Processo nº 8105718519

Relator: ANDRE CALLOU DA CRUZ – FIEPE

Interessado: JSI PROPERTIES

Objeto: PROJETO DE REFORMA COM ACRÉSCIMO DE ÁREA, PARA USO NÃO HABITACIONAL - CONJUNTO DE LOJAS E SALAS COMERCIAIS - EMPREENDIMENTO DE IMPACTO.

Imagem 8: Acessos

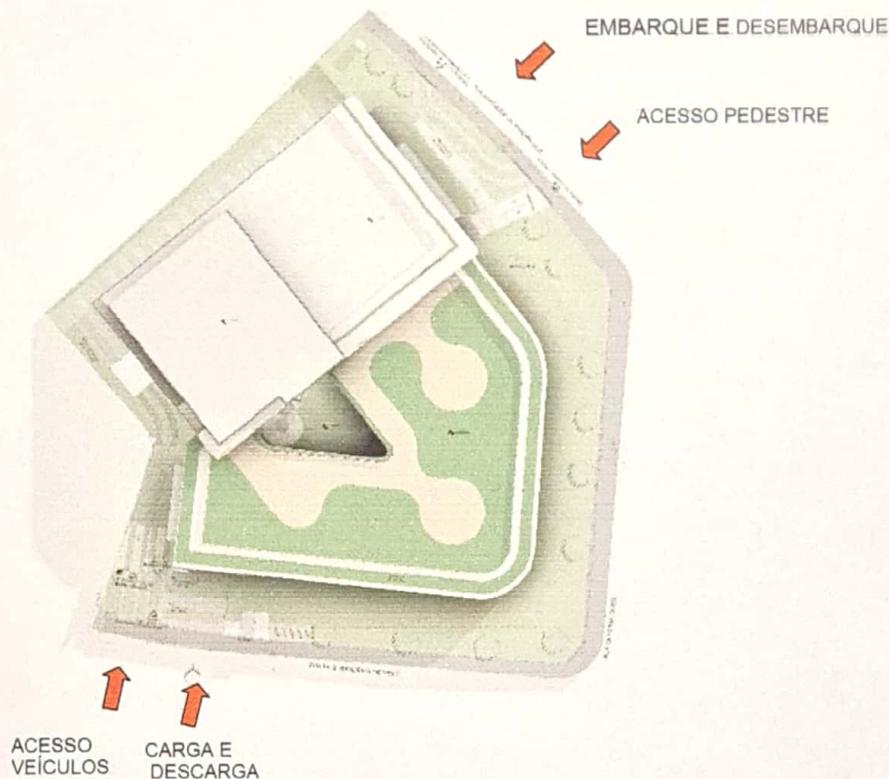
Os acessos de veículos, motos e bicicletas se farão pela Rua Engenheiro Bandeira de Melo, apresentando 107 vagas disponíveis para os automóveis e motos, e bicicletário de 20 vagas. Os pedestres terão acessos pela Rua Marques de Paranaguá, onde localiza-se também a área de embarque e desembarque.
